伊方発電所原子炉施設保安規定変更認可申請書  
審査資料

## 伊方発電所原子炉施設保安規定の変更について

1. 伊方発電所3号炉安全保護系ロジック盤取替に伴う変更  
伊方発電所3号炉の安全保護系ロジック盤の取替を実施することに伴い、関連する保安規定条文の変更を行う。  
(変更する条文)
  - ・第33条（計測および制御設備）

伊方発電所保安規定審査資料	
資料番号	TS(76)-04(r2)

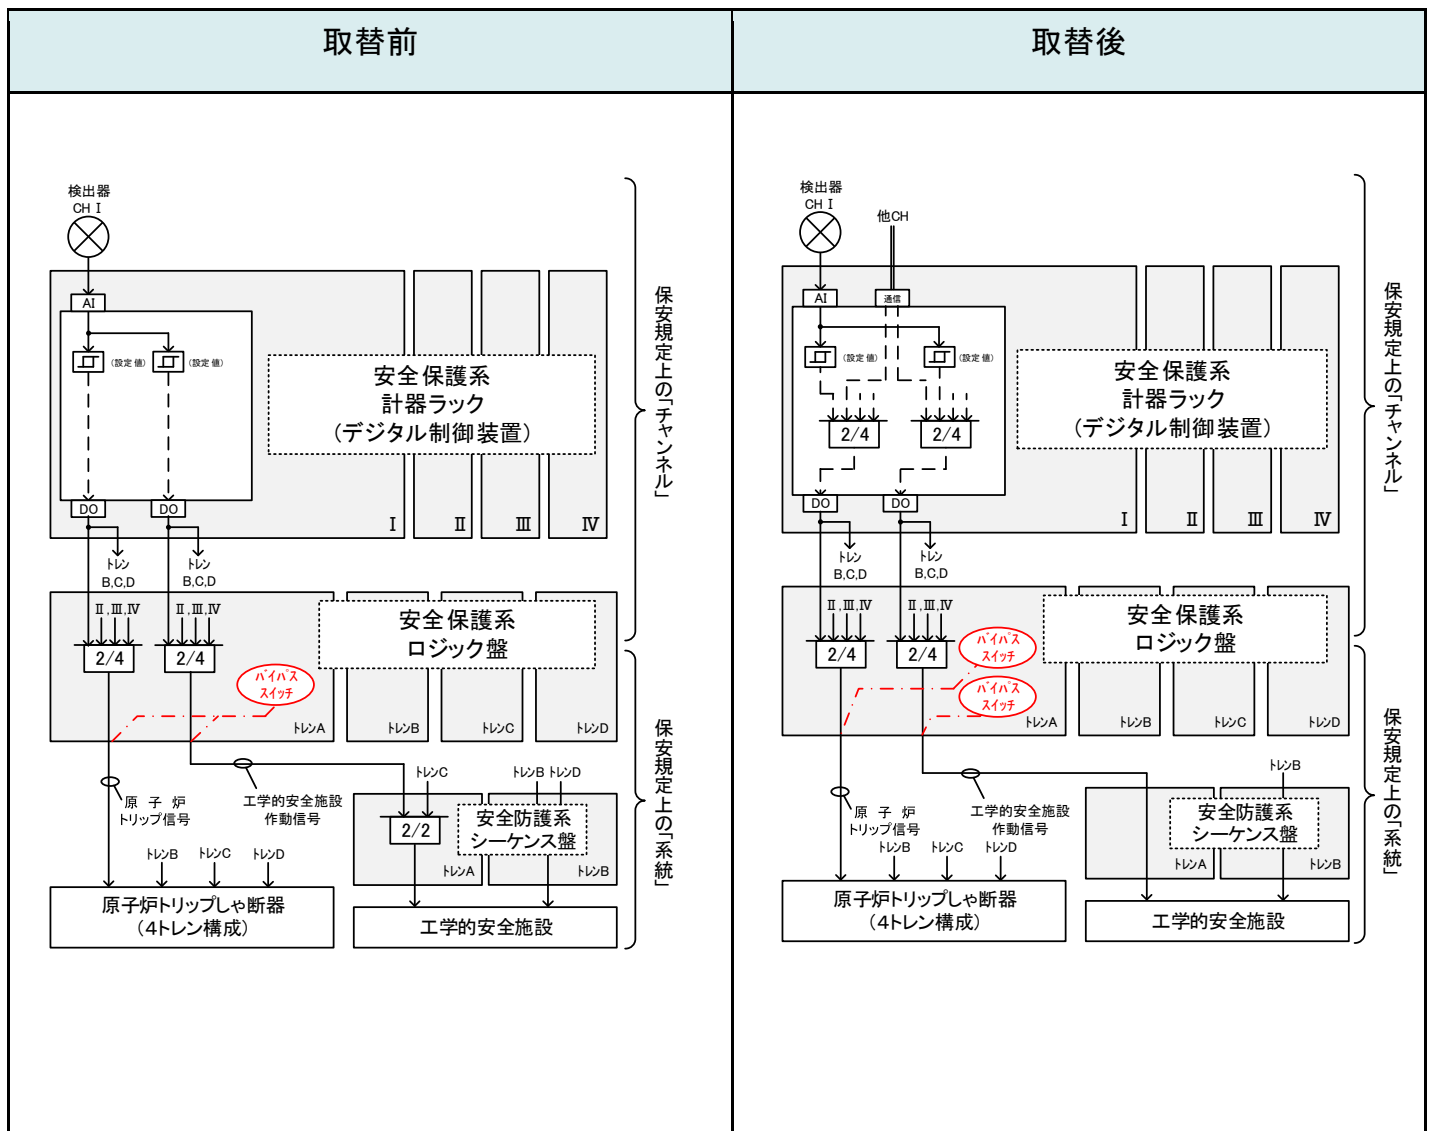
1. 項の設工認申請の工事内容に合わせて、ロジック盤内のバイパス回路の設備構成を以下の通り変更する。

ロジック盤取替前は、原子炉トリップ信号と工学的安全施設作動信号のバイパス回路が共通であったため、原子炉トリップ信号に加えて、工学的安全施設作動信号も一括でバイパスされる設備構成となっていた。

ロジック盤取替後は、原子炉トリップ信号と工学的安全施設作動信号それぞれにバイパス回路を個別に設けることで、原子炉トリップ信号と工学的安全施設作動信号の各出力信号を個別にバイパスできる設備構成とする。

図2. 取替後の回路イメージ図

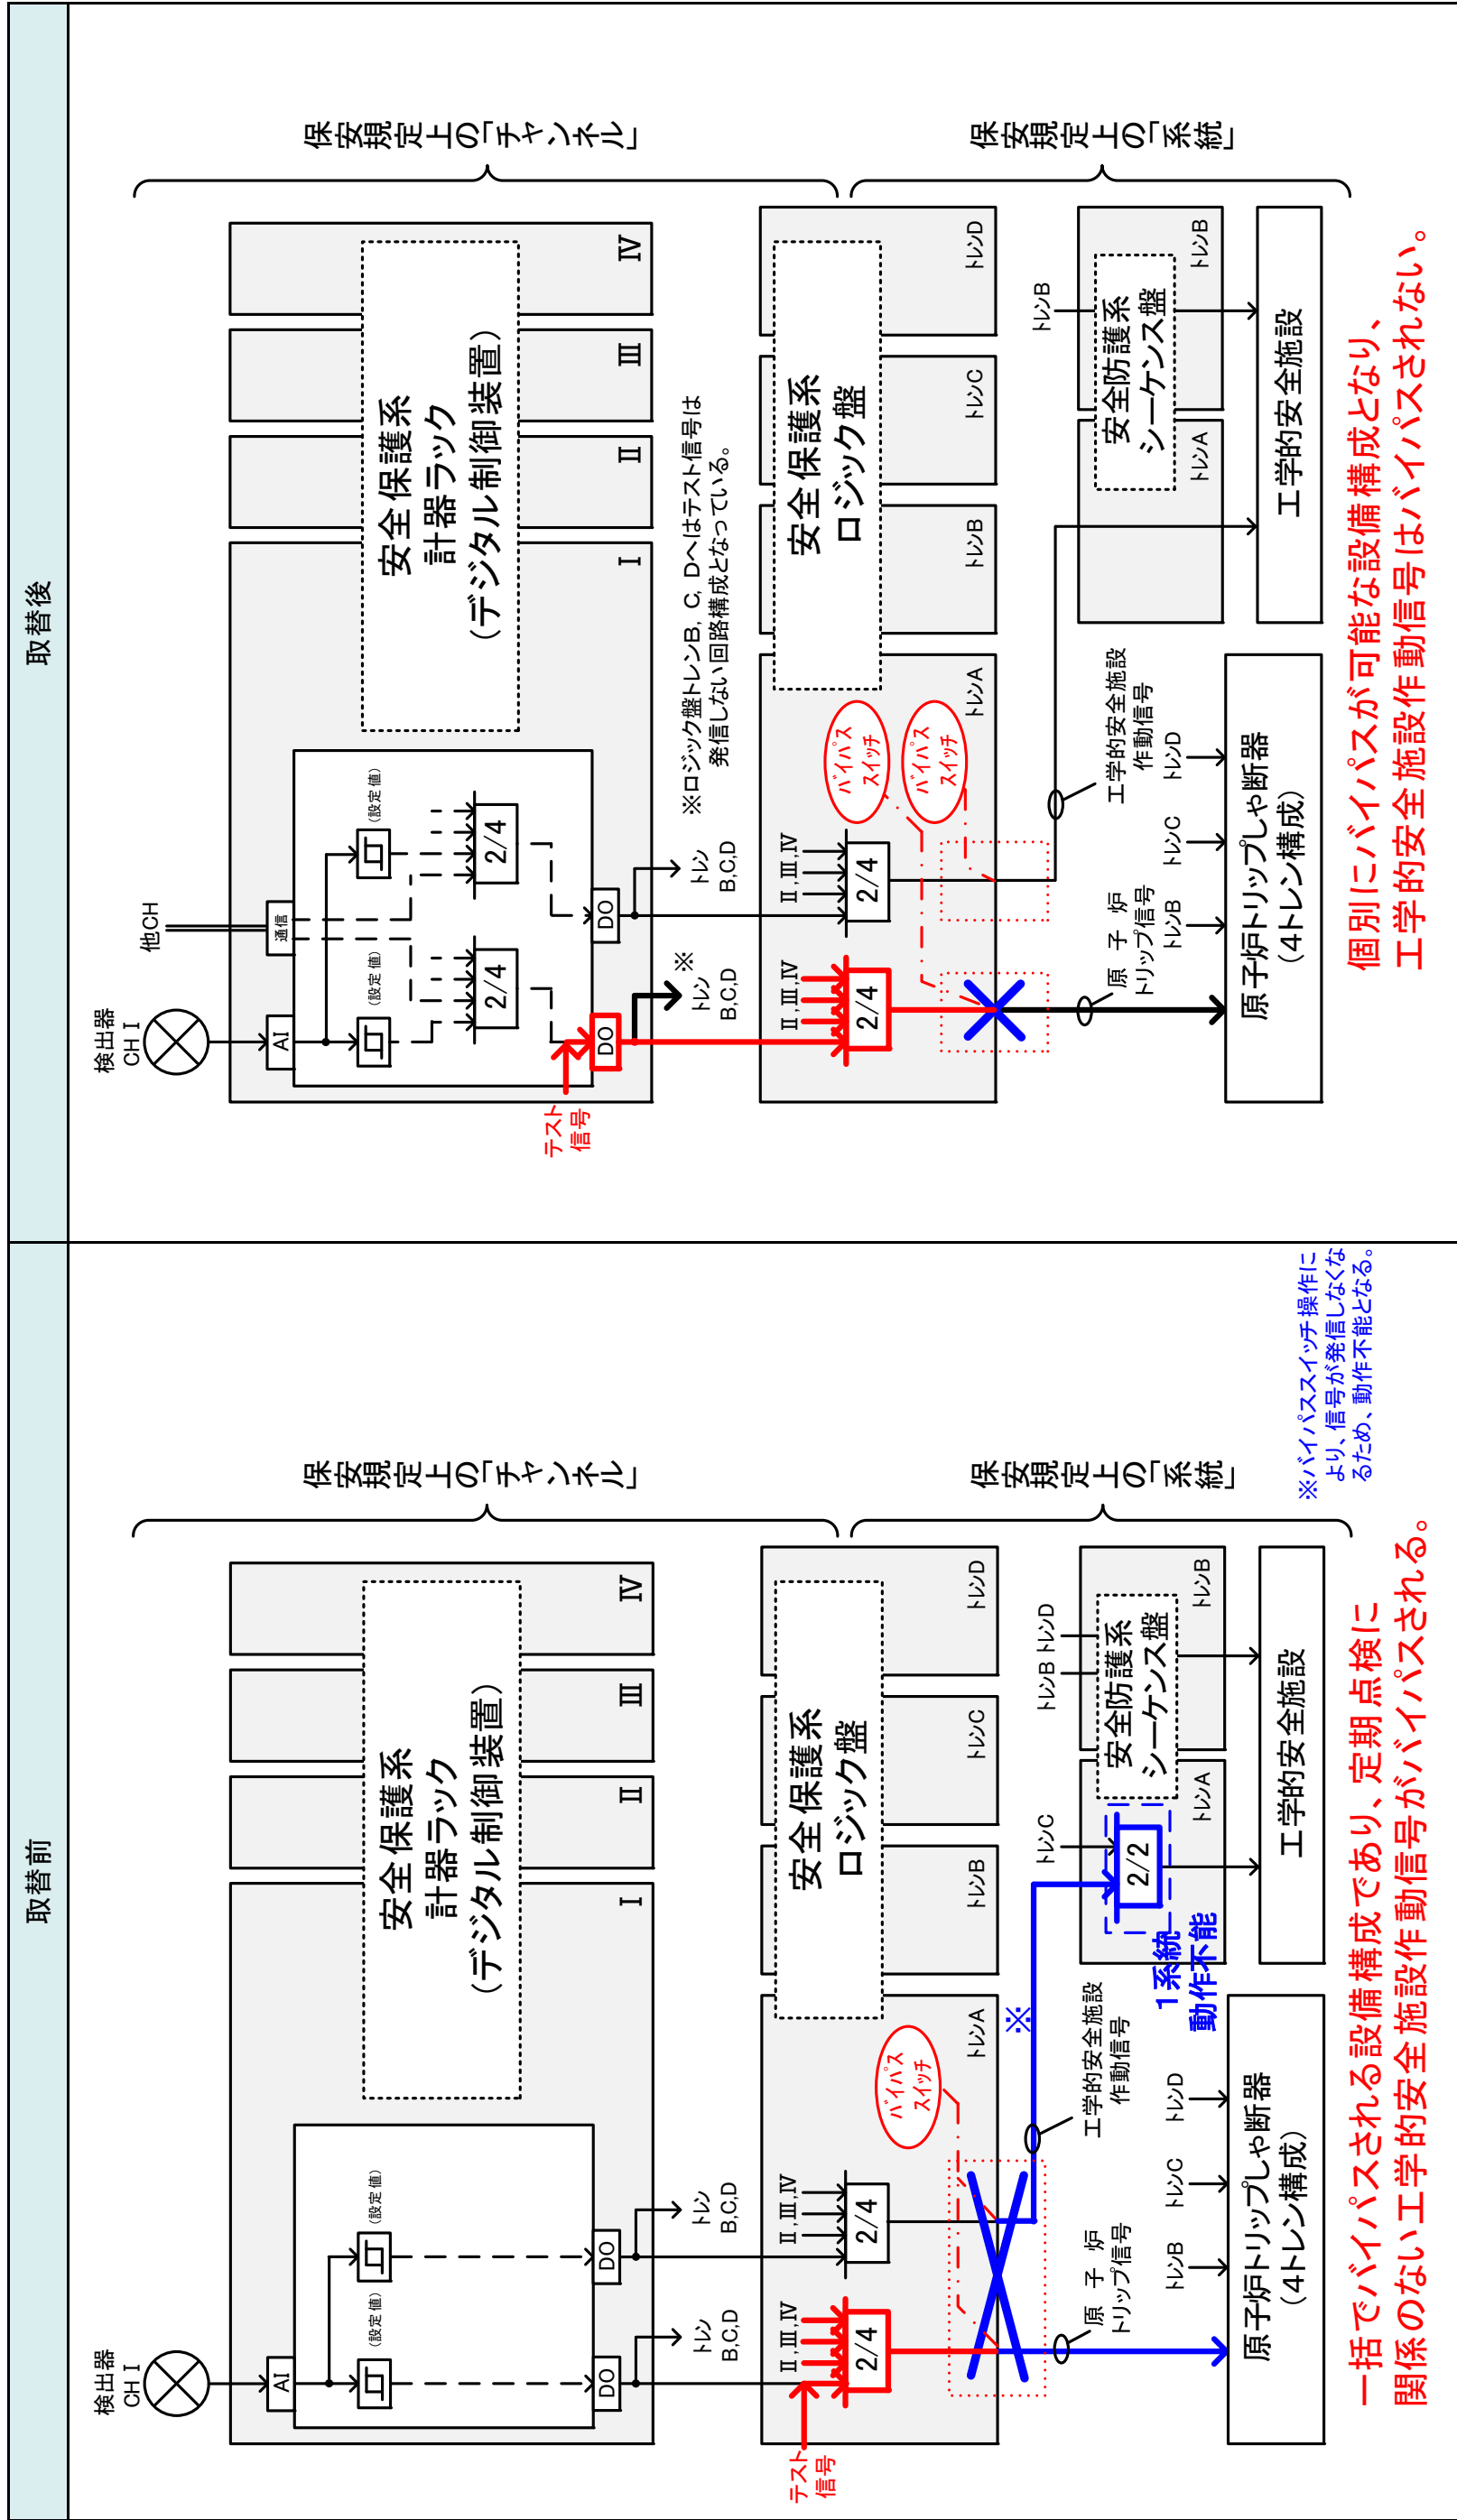
- ✓ 原子炉保護系論理回路の定期点検時において、ロジック盤取替前は原子炉トリップ信号をバイパスしたことにより、工学的安全施設作動信号も一括でバイパスされるため、定期点検時において、工学的安全施設等作動計装の2系統のうち1系統が動作不能となることから、残り1系統が動作可能であることを条件に、2時間に限り定期点検のための1系統動作不能が許容されていた。
- ✓ ロジック盤取替後は原子炉トリップ信号と工学的安全施設作動信号の各出力信号を個別にバイパスでき、工学的安全施設作動信号の論理回路がバイパスされないため、定期点検時においても工学的安全施設等作動計装の2系統が動作できる状態を維持できる。

第33条(計測および制御設備)第3項の表33-3工学的安全施設等作動計装について、「原子炉保護系論理回路の機能確認時においては、残り1系統が動作可能であることを条件に、2時間に限り、1系統をバイパスすることができる。この場合、バイパスした系統を動作不能とはみなさない。」の注釈を削除する。

図2 取替後にロジック盤を設ける場合の原子炉保護系計装の構成図

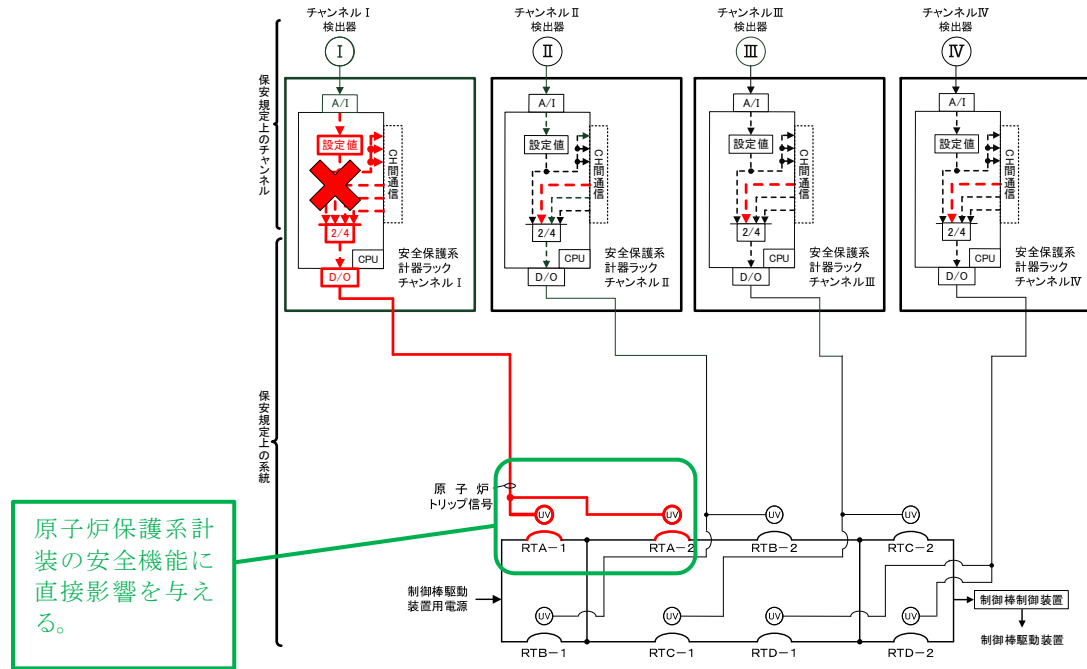
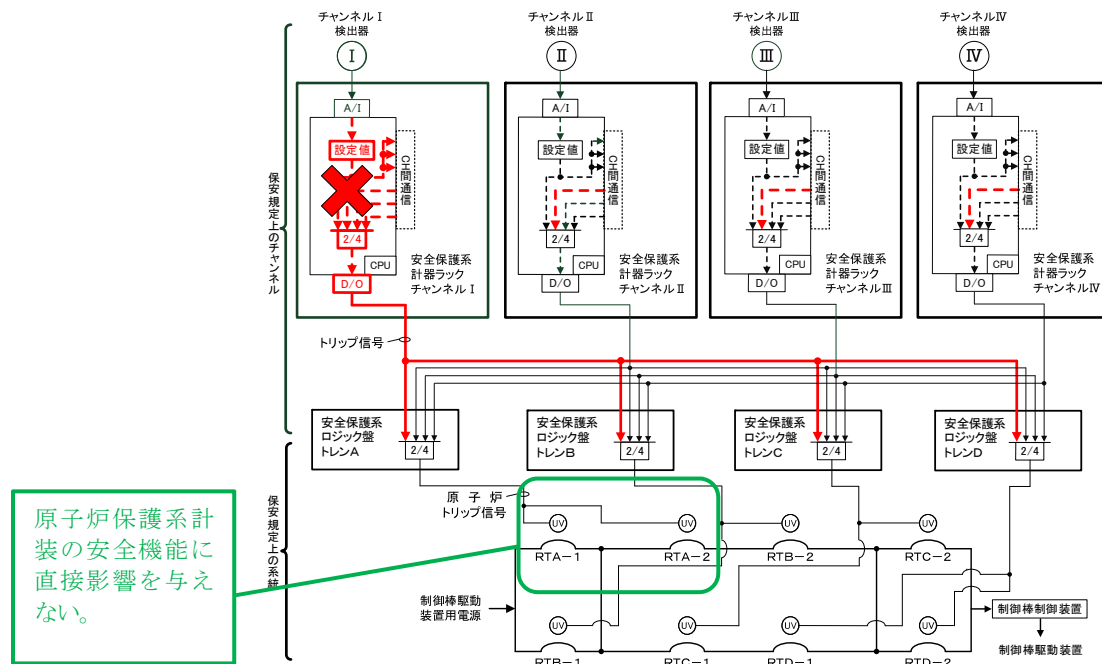
しかし、ロジック盤取替工事では、安全保護系計器ラックの故障が生じた場合においても、原子炉保護系計装の安全機能を確保するための補償回路としてロジック盤を設けたことから、安全保護系計器ラックで実現された論理回路は、論理回路に単一の故障が起きても原子炉トリップしゃ断器が全台動作する設計となったため、原子炉保護系計装の安全機能に影響を与えないこととなった。  
このため、計器ラックの論理回路はチャンネルとして整理でき、ロジック盤の補償回路以降を系統として整理できる。(図2のとおり)
